DODATEK Č. 1

**„Návštěvnícké středisko NPP Hodonínská Důbrava – Dům přírody Hodonínské
Důbravy – expozice“**

ZMĚNOVÝ LIST

číslo: ZL č. 01

Řez 1:10

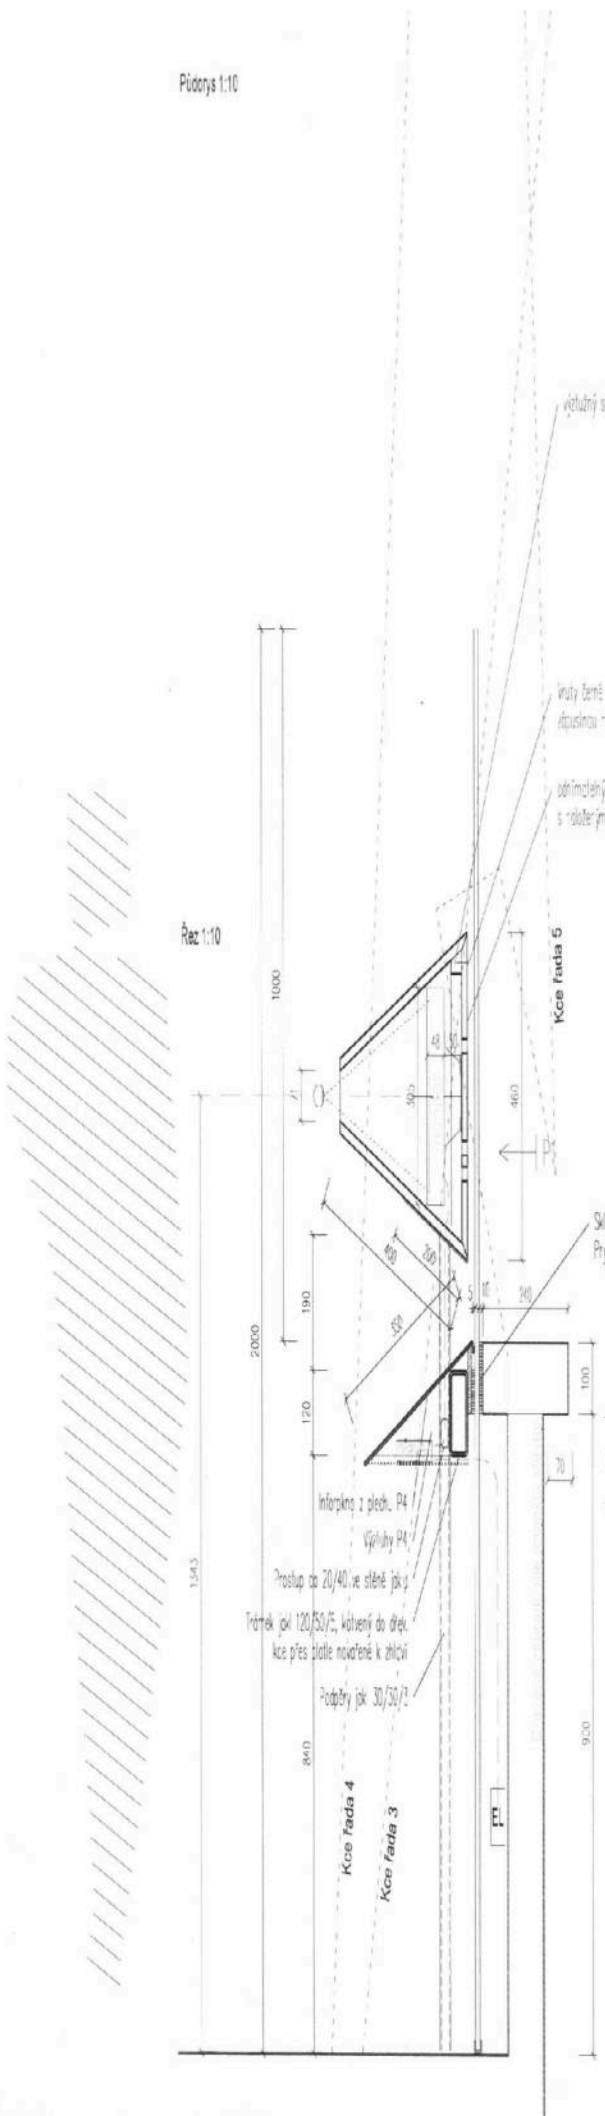
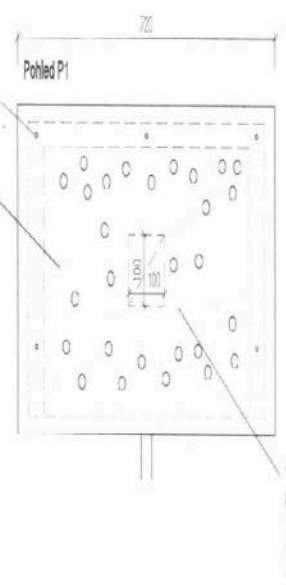
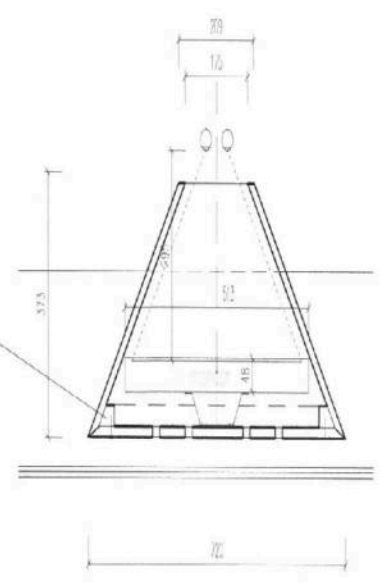
- 6) **Exponát sklopáno** - Z důvodu dopřesnění detailu konstrukce zábradlové hlavy (stavební část), která přečnává stěnu zábradlí o 70mm, se ztížily nároky na detail provedení kotvení exponátu = příprava prvků by byla náročnější než se předpokládalo kvůli členitému podkladu. Viz příloha- SKLOPANO

Zjistil se problém s kotvením skel, proto bylo upraveno kotvení. Místo do zábradlí se nově skla budou kotvit k podlaze. Z důvodu nainstalovaných zásuvek bude potřebné vyřezat otvory do skla.

Edit dle skuteč.
 tvaru zábradlí a
 dle konzulty se
 statikem.
 Viz také 3d.

- 6) **Exponát sklopano** - Koncepce kotvení byla v rámci AD přepracována do jednodušší formy s kotvením informačního pultu do sloupů konstrukce stavby namísto do zábradlí. S tím se upravil způsob vynesení skleněných panelů, ty jsou uloženy na podlahu a o zábradlí se jen opírají. Současně se snížila horní hrana skel o 0,5m, aby se eliminovala pohledová kolize s exponátem E.11 Ptakolet, což je autorské dílo vznikající v průběhu realizace expozice a jeho aktuální navrhované řešení vyžaduje více volného průhledu. Výška skleněných tabulí dle PD je 1,7m, aktuální navrhovaná v. skla je 2,0m, tj. 18% navíc, tj.

6/ Exponát Sklopano - Z důvodu omezeného časového prostoru pro zpracování projektu resp. souběhu zpracování dokumentace stavby a dokumentace expozice a teprve následného zpracování dílenské dokumentace stavby se původně navržené kotvení skla k dřevěné konstrukci stavby ukázalo jako problematické. Proto bylo navrženo jiné kotvení exponátu, za použití větších skel. GP (AD) doporučuje změnu schválit.
